Limoges, le 25 JUIN 2014

**Dossier de demande d'autorisation d'exploiter une installation classée
pour la protection de l'environnement - Parc de 5 éoliennes
sur la commune de CHATELUS-LE-MARCHEIX
présenté par la SAS La Compagnie du Vent**

**Avis de l'autorité administrative de l'État compétente en matière d'environnement
sur le dossier présentant le projet et comprenant l'étude d'impact**

Illustration issue du dossier complémentaire page 11

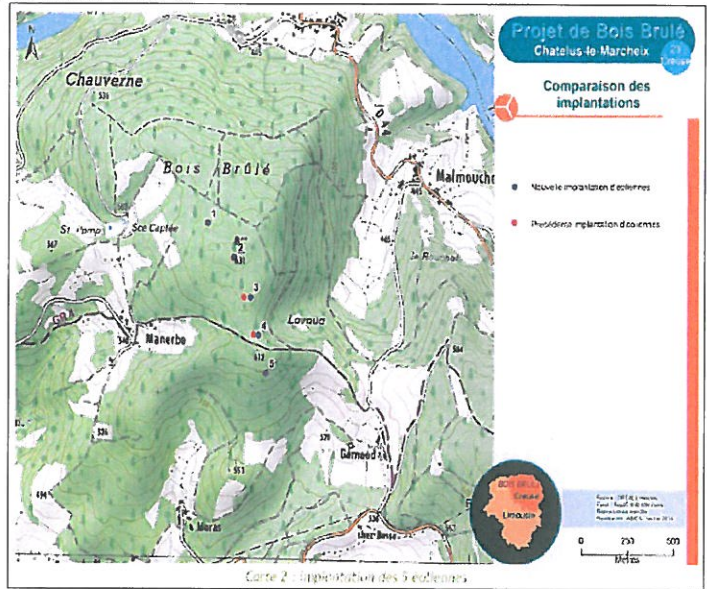
Ainsi les éoliennes 2, 3 et 4 ont respectivement été déplacées de 2, 31 et 23 mètres. Les éoliennes 2 et 3 ont été déplacées afin de respecter un éloignement de 500 mètres de la zone U du plan local d'urbanisme la plus proche ; l'éolienne 4 a, quant à elle, été déplacée afin de respecter la cohérence de l'alignement de l'implantation des machines.

- la surface totale à défricher : qui représente désormais 8,2 hectares de boisement contre 7,13 hectares prévus initialement. Cependant, compte tenu de la nature des boisements et des inventaires de terrains menés dans l'étude d'impact, les effets sur la faune et la flore sont faibles.

- l'insertion paysagère : les trois éoliennes déplacées sont légèrement décalées vers l'Est, ce qui renforce la courbure de l'alignement des 5 mât. Aussi, le projet s'inscrit mieux dans la ligne de crête, qui suit la même courbe. Toutefois, les éoliennes 3 et 4 se rapprochent davantage du rebord paysager (comme c'était déjà le cas pour l'éolienne n°5). Le masque que compose le boisement de l'ensemble du mont semble cependant atténuer cet effet. L'évolution du projet génère donc peu d'impacts sur la perception paysagère du site.

Illustration de l'unité paysagère des « Monts d'Ambazac et de Saint-Goussaud » issue de l'Atlas des Paysages en Limousin
(« Paysage en Limousin : de l'analyse aux enjeux » – décembre 2005)

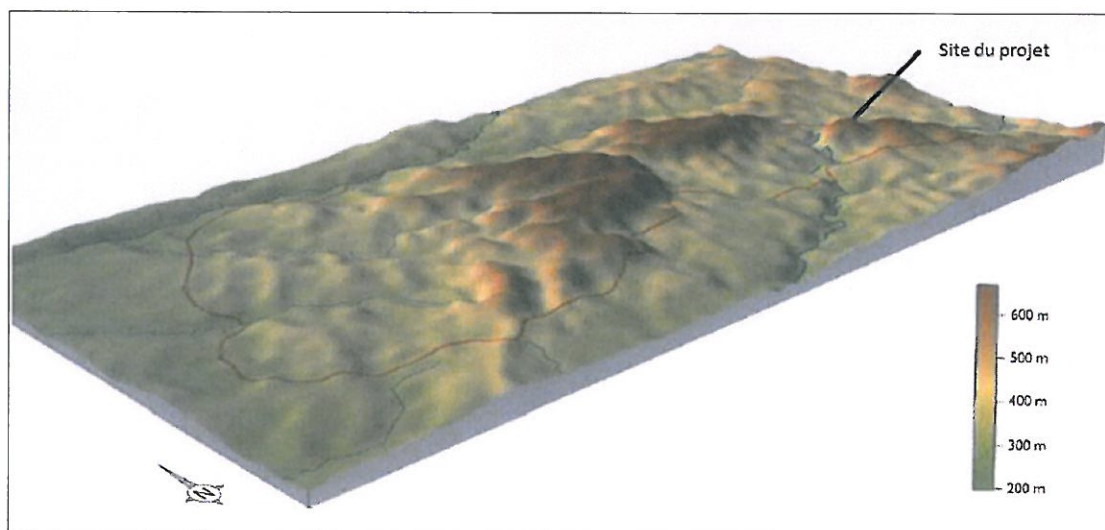
- les éléments joints en page 258 de l'étude d'impact initiale concluent de manière pertinente sur le fait que le projet doit « *respecter le rôle de repère du site* » et « *limiter les effets d'écrasement* ». Aussi, l'analyse des effets du projet sur la structure paysagère globale dans laquelle s'insère le site aurait pu être développée : en effet, le Bois Brûlé est une extension, (culminant à 630 m d'altitude), des massifs des Monts d'Ambazac et de Saint-Goussaud, (culminant pour leur part à 700 m). Avec une hauteur de 136 m, le bout de pôle des éoliennes sera ainsi plus haut que les sommets des monts d'Ambazac et de Saint-Goussaud. L'analyse de la perception globale de cette chaîne de monts aurait été intéressante ; elle risque en effet d'être altérée par la perception relative des différents sommets, celui de Bois Brûlé se révélant « *exagéré* » par les éoliennes. Le pendant pourrait également être réalisé avec les proches sommets de l'unité paysagère, (cf. graphique en p 158 de l'étude d'impact).

A une échelle plus locale, l'absence d'effet d'écrasement depuis les hameaux les plus proches aurait mérité aussi d'être plus clairement démontrée : situés entre 700 m et 1 km de distance du sommet du Bois Brûlé, les hameaux de Manerbe, Malmouche et Chauverne seront fortement surplombés puisque la hauteur totale des éoliennes représentera respectivement 138% (cf. schéma page 7 du mémoire en réponse au commissaire enquêteur) et 67 % des dénivelés entre ces hameaux et le sommet.
